RUBELE, L.GE B.

0757

Descrizione prestazionale dell'intervento

Foto del rilievo

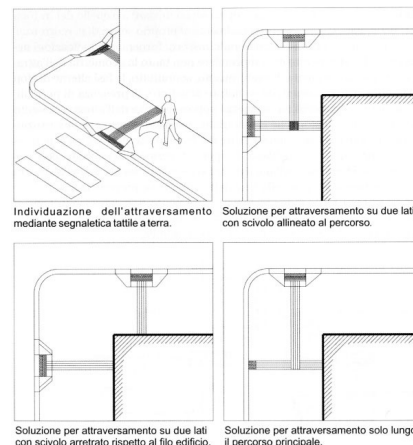
Criticità

Inadeguatezza di segnalazione tattile per non vedenti

Intercettazione dell'attraversamento pedonale attraverso la **collocazione di adeguata segnaletica tattile sul marciapiede**.
Se non vi è semaforo, sarà sufficiente sbarrare il marciapiede, all'altezza del centro della zona zebra, con il Codice di DIREZIONE RETTILINEA che terminerà 40 cm prima del confine fra scivolo e zona carrabile con il Codice di PERICOLO VALICABILE che deve coprire tutta la luce dello scivolo.

Materiale suggerito: **Tipo LogesVetEvolution**
